Stadt Leverkusen

Bebauungsplan Nr. 217/I „Hitdorf-Ost/nördlich Flurstraße“

**Äußerungen zur frühzeitigen Beteiligung der Öffentlichkeit und
der Behörden und sonstigen Trägern öffentlicher Belange gem.
§ 3 (1) und § 4 (1) BauGB sowie
Abwägungsvorschlag der Verwaltung mit Beschlussentwurf**

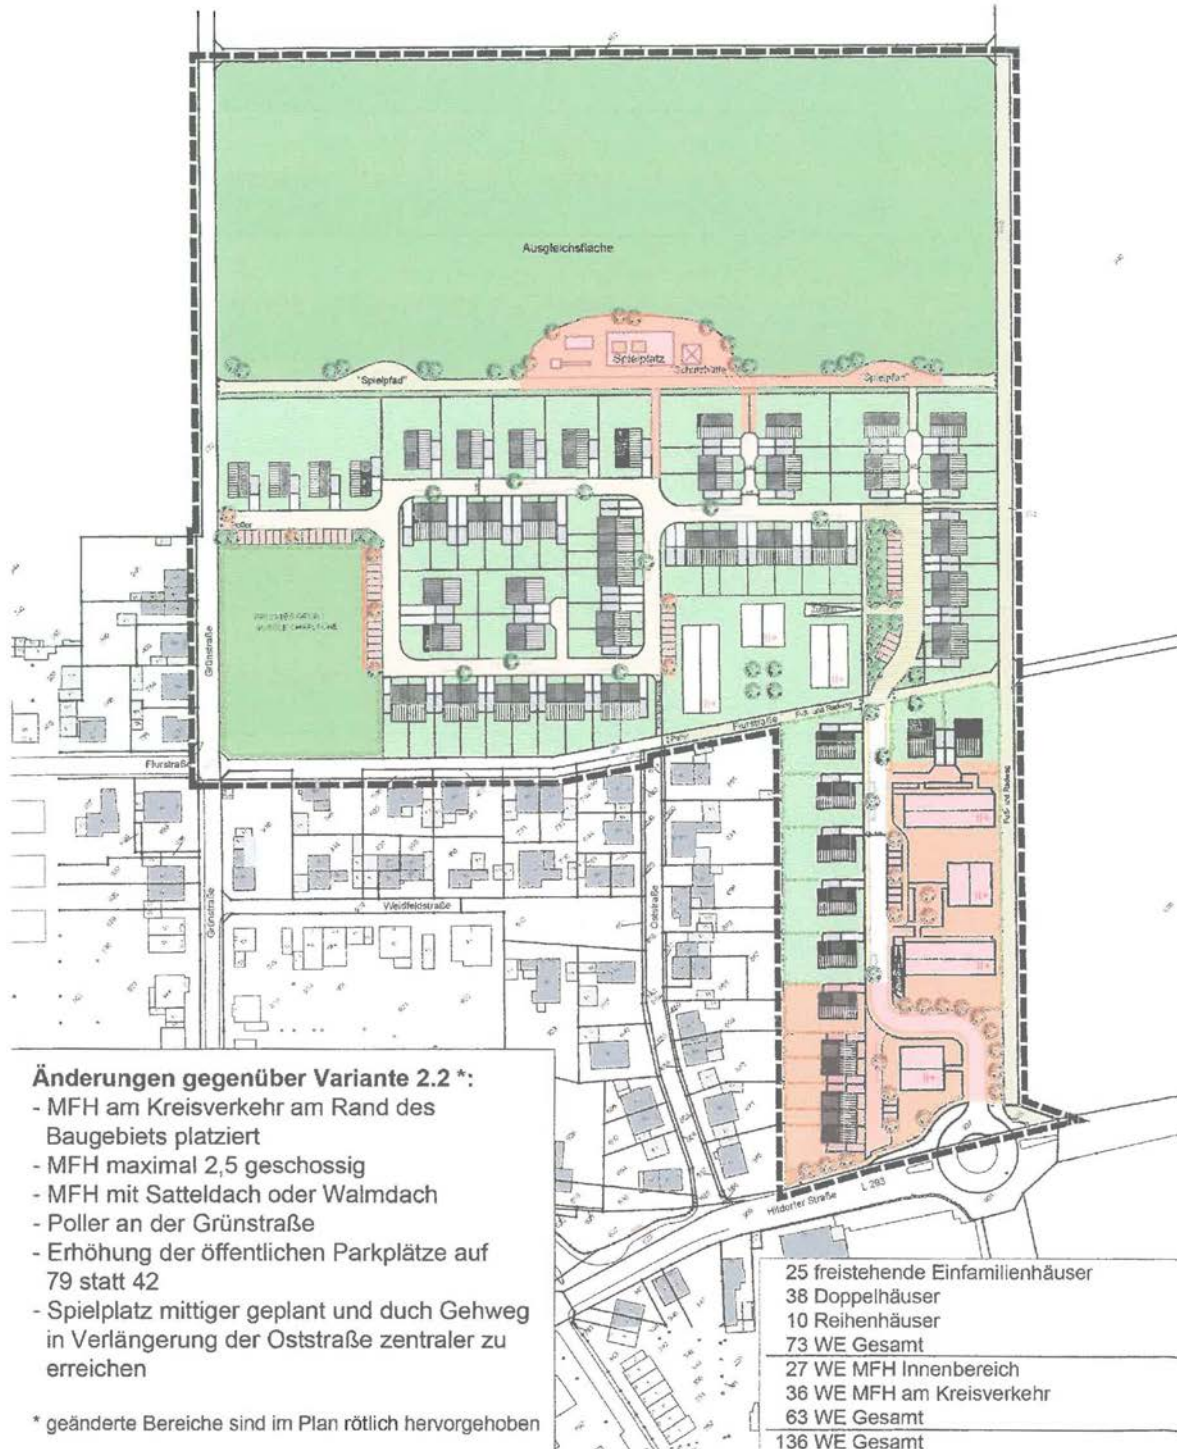
- In diesem Entwurf werden die MFH am Kreisverkehr am Rand des neuen Baugebietes geplant. Durch die Abwechslung von größeren Wohnhäusern und kleineren Quadratischen entsteht eine aufgelockerte Bauweise. Ein kleiner Platz bildet das Zentrum dieses Wohnkomplexes. Die Parkplatzanzahl wird durch zusätzliche Parkbuchten in direkter Nähe der MFH erhöht.

- Angrenzend an die bestehende Bebauung der Oststraße werden nun Reihenhäuser, Doppelhäuser und Einfamilienhäuser geplant. Dadurch kann sich die Höhe der Gebäude von der alten Bebauung an der Oststraße zu den MFH am Rand stufenweise steigern. Auch das Bild am direkten Ortseingang von Hitdorf wird sich nicht durch große Wohnblöcke auszeichnen. Die Reihenhäuser und das kleine, quadratische Wohnhaus an der Hitdorfer Straße werden sich harmonisch an das bestehende Ortsbild anpassen.

- Die MFH sind in diesem Entwurf alle als 2,5 geschossige Häuser geplant. Die angegebene Zahl der Wohneinheiten haben wir dabei wie folgt berechnet:
 - o Quadratische Wohnhäuser mit 2 Wohnungen pro Etage => 6 Wohnungen je Haus

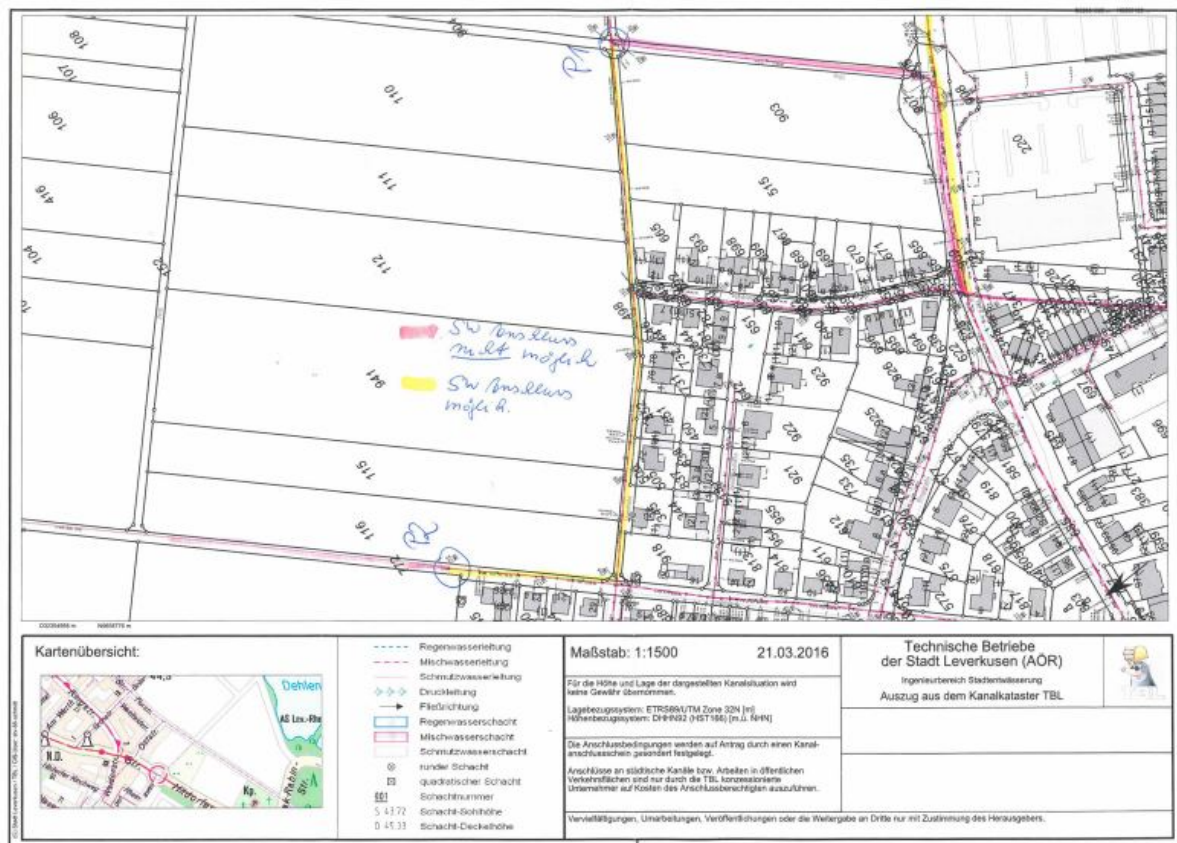
Grundsätzlich sind für die bestehenden und die neu zu bauenden öffentlichen Kanäle öffentliche Verkehrsflächen vorzusehen (soweit nicht schon vorhanden). Gemäß § 51a (1) LWG ist das anfallende Niederschlagswasser ohne Vermischung mit Schmutzwasser zu beseitigen, sofern dies ohne Beeinträchtigung des Wohls der Allgemeinheit möglich ist. Die Ausnahmeregelung nach § 51a (3) ist nicht anwendbar, da das Plangebiet außerhalb einer nach bisherigem Recht genehmigten Kanalisationsnetzplanung liegt. Aus technischer Sicht ist die öffentliche Kanalisation grundsätzlich in der Lage, zusätzliche Flächen zu entwässern (hier geschätzt: 1,6 ha abflusswirksame Fläche).

Bei den vorgestellten Varianten kommt es zu keinen Konflikten mit dem bestehenden Kanal. Die möglichen Anschlusspunkte an den bestehenden Kanal sind im beigefügten Lageplan gelb markiert. Der rot markierte Kanal steht nicht für die Entwässerung zur Verfügung.

Die TBL weisen aber darauf hin, dass sehr wahrscheinlich mit erheblichen Geruchsbelästigungen am Punkt P1 gerechnet werden muss. Grund hierfür ist der sogenannte „Entspannungsschacht“, an dem die Schmutzwasserdruckrohrleitung des Pumpwerks Hitdorf endet. Im Jahr 2000 wurde genau dieser Schacht incl. 270 Meter Kanal neu gebaut. Grund der Baumaßnahme waren Geruchsbelästigungen am damaligen Entspannungsschacht im Bereich der Oststraße/ Hitdorfer Straße.
